第 1 回 中城御殿跡地整備検討委員会 (令和 5 年度)

【資料 4】正門側井戸について

令和4年度第2回検討委員会（2023年3月17日開催）における主な意見

■床面埋め込みサインの事例

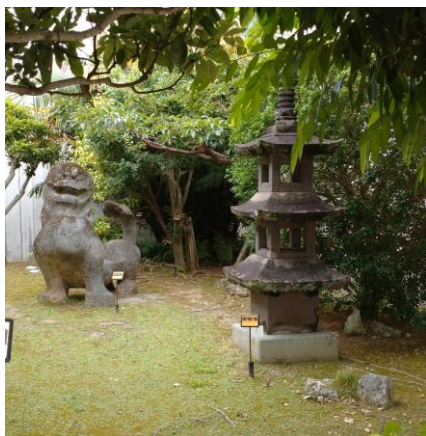
- 以前の委員会において、取り外した遺物を別の場所で保管するのではなく、歩道面に高さを合わせて現場に残す手法を提案した。最大限に尽力して、文化財を活かした整備手法を検討すべきである。
- 遺構は残しつつ、表面を傷つけないようにプラスチックの溶剤を溶け込ませ、上に層をつくる手法を提案したい。
- どのような形であれ、遺構をその場に残す場合は人が通り、踏みつけてしまうことになるのは確かである。その点も踏まえて、井戸遺構の整備手法については引き続き検討いただきたい。
- 道路管理の観点からは、遺構が湾曲していることと、歩道の通行量が多いことから、安全性に問題があると考えている。また、文化財保存の観点でも、遺構を棄損してしまう恐れがある。（事務局）
- 首里杜地区まちづくり推進協議会では、地域や、車いす利用者の視点から、歩道に凸凹が生じると危険であり、通行時に不安との声が多かった。（事務局）

- 関係課調整（文化財課・南部土木事務所）などを踏まえ、取り外した遺構の保護及び歩道の安全性確保の観点から、現場での表面表示には、取り外したオリジナル遺構は使用しない方針としたい。
 - 遺構をプラスチック溶剤で覆うことは、遺構保護の観点からなるべく避けたい。また、歩道のかなり広い面積がプラスチック仕上げになることから、雨天時などの安全歩行にも難があるため。
- 取り外したオリジナル遺構は、中城御殿敷地内で展示活用することで、遺構を適切に保全、公開、活用する計画としたい。

説明サインを設置。
石牆の景観配慮の観点や、歩行者の安全性配慮の観点から、一般的な立ち上がったタイプの説明サインは設置せず、床面埋め込みタイプの説明サインを設置する。

井戸跡は表面表示で表現する。
なお、歩行者の躓き防止や遺構の劣化に配慮し、遺構は用いない事とする。
